平成13年12月11日

原子力安全・保安院
新型炉等規制課長 渡辺 格
NISA-171d-01-3

高速増殖原型炉もんじゅの
蒸気発生器計装等の設置許可申請書への記載について

参考図1 高温ラプチャ評価の変更概要 1

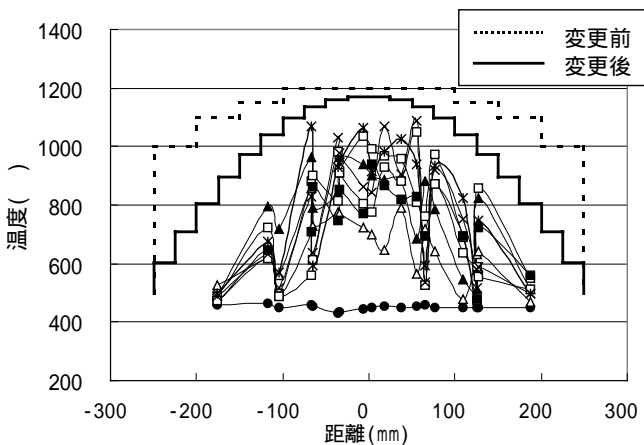
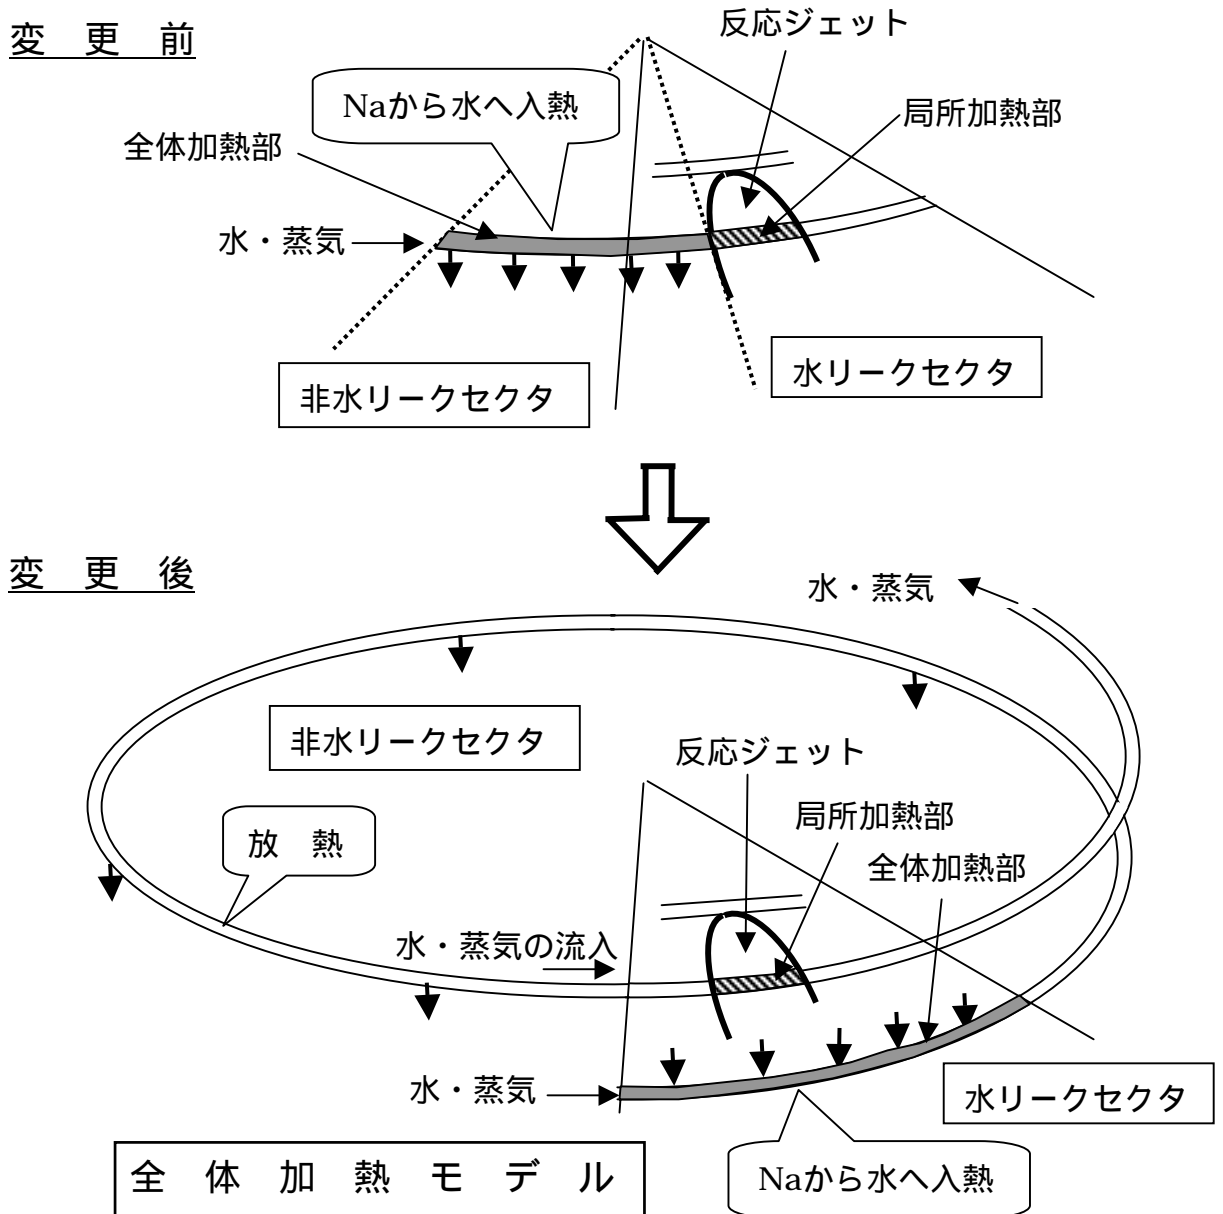
平成13年7月に提出された報告書に関し、更に検討を加える必要があるとして原子力安全・保安院がサイクル機構に伝えた事項は、伝熱管肉厚の設定、伝熱管内水・蒸気による除熱（膜沸騰*の発生による伝熱管の温度上昇）。（参考図1 参照）

参考： 伝熱管肉厚：核燃料サイクル開発機構は既に「もんじゅ」に実装されている伝熱管肉厚の実測値を統計的に処理した値「4mm」を用いていたが、原子力安全・保安院としては、

- ・ 詳細設計段階では「最小肉厚 3.5mm」を基準としていたこと
 - ・ 現実に「3.6mm」の箇所があること
- から、3.5mm をもとにして検討するよう指示した。

伝熱管から水・蒸気への熱伝達率：核燃料サイクル開発機構の当初の解析では、膜沸騰発生時の熱伝達率の減少について十分反映されていなかったため、これを考慮し、検討するよう指示した。

1. 膜沸騰が起こらないという前提で解析すると、熱伝達率が大きく評価され、水・蒸気による伝熱管の冷却作用が大きく評価されるので、伝熱管の温度は低く評価される。
2. 伝熱管の温度上昇が小さいと、高温ラプチャ発生の直接要因となる伝熱管材料の強度が落ちないので、高温ラプチャが発生しにくい結果となる。
3. したがって、膜沸騰が起こるという前提で評価した方が、安全側の評価となる。

参考図2 高温ラプチャ評価の変更概要2

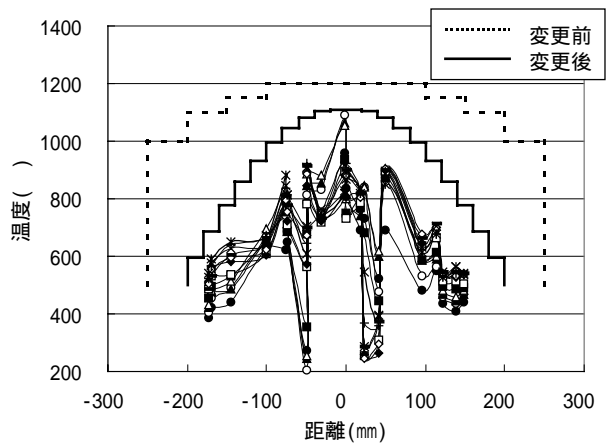
サイクル機構は、当院からの指示に基づいて再検討を行った。この再検討においては、上記の2点につき見直すとともに、ナトリウムから伝熱管への熱の入り方に関して、これまで現実に比べて過大な余裕を持つような前提に立っていたものを見直した。(参考図2 参照)

その結果は、11月22日にサイクル機構から当院に対し説明がなされた。それによれば、カバ - ガス圧力計での初期水リークの検出による場合は、高温ラプチャが発生する判断基準を下まわる結果となっているものの、圧力開放板開放検出器での検出による場合は、判断基準を上まわる結果と評価された。
